## INFORME TÉCNICO DE INSPECCIÓN No. 006-2025.

PROYECTO:	MODIFICACIÓN: PANASOLAR IV	Categoría:	I
PROMOTOR:	PANASOLAR CLEAN ENERGY S.A		
REPRESENTANTE LEGAL:	LUCIANA FERREIRA DE MATOS		
LOCALIZACIÓN DEL PROYECTO:	CORREGIMIENTO DE SAN BARTOLO, DISTRITO DE LA MESA, PROVINCIA DE VERAGUAS.		
FECHA DE INSPECCIÓN:	20 DE ENERO DE 2025		
FECHA DEL INFORME:	27 DE ENERO DE 2025		
PARTICIPANTES:	ERVIN ROMERO	TÉCNICO EVALUADOR DE LA SECCIÓN DE EVALUACIÓN DE IMPACTO AMBIENTAL	MINISTERIO DE AMBIENTE
	ALEXIS BATISTA		
	ANEL SAENZ	CONTACTO	PROMOTOR DEL PROYECTO

**Modificación 1: -Reducción del ancho de servidumbre de protección colindante al Rio San Bartolo**

**Modificación 2: Canalización del drenaje pluvial identificado dentro del área del proyecto.**

Foto 4. Ubicación de obra sobre cauce natural, sin permiso correspondiente.

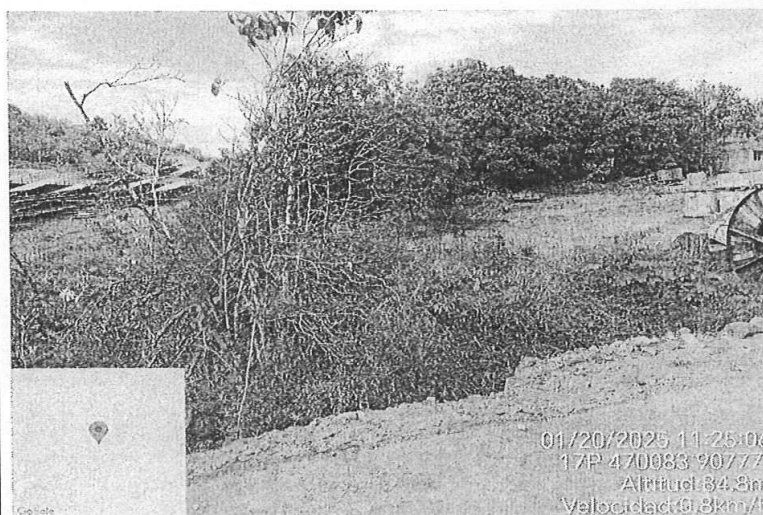
- ✓ El proyecto denominado "PANASOLAR IV", se aprobó mediante resolución IA-DRVE-004-2024. Dicho proyecto se encuentre en fase de construcción.
- ✓ Durante la inspección se observó que el *drenaje pluvial* que se pretende canalizar para la colocación de módulos solares, en realidad es un cuerpo de agua superficial (Quebrada sin nombre-plasmada en el Es.I. A y Resolución de Aprobación).
- ✓ Que dicha fuente hídrica actualmente está siendo afectada por la actividad constructiva (eliminación de vegetación, erosión y sedimentación del cauce), lo cual difiere de las medidas de mitigación y compromisos ambientales establecidos en el Plan de Manejo Ambiental del Es.I.A.
- ✓ Durante el recorrido se observó una estructura para colocación de cerca perimetral dentro de los 30 metros de protección según lo establece la Ley 1 Forestal de 3 de febrero de 1994, artículo 23.

- Que en la quebrada sin nombre se evidencia, afectación por pérdida de vegetación, erosión y sedimentación de la fuente hídrica.

- Sobre la quebrada sin nombre, construyó una obra sobre el cauce natural sin haber cumplido el trámite correspondiente, incumpliendo con la Resolución No. DM.0431-2021 de 16 de agosto de 2021. *Por la cual se establecen los requisitos para la autorización de las obras en cauces naturales en la Republica de Panamá y se dictan otras disposiciones.*
- Que paralelo al Rio San Bartolo se instaló una estructura metálica, para cerca perimetral ubicada dentro de la franja de protección (30 metros) y recorre una sección de aproximadamente 80 mts lineales.
- Que la solicitud de modificación no es consistente con la información verificada en campo.

- Mantener el área de protección de la quebrada sin nombre y el Río San Bartolo, según lo establecido en la Ley 01 forestal de 03 de febrero de 1994. *Artículo 23. “en los ríos y quebradas se tomará en consideración el ancho del cauce y se dejará a ambos lados una franja de bosque igual o mayor al ancho del cauce, que en ningún caso será menor de 10 metros.”*
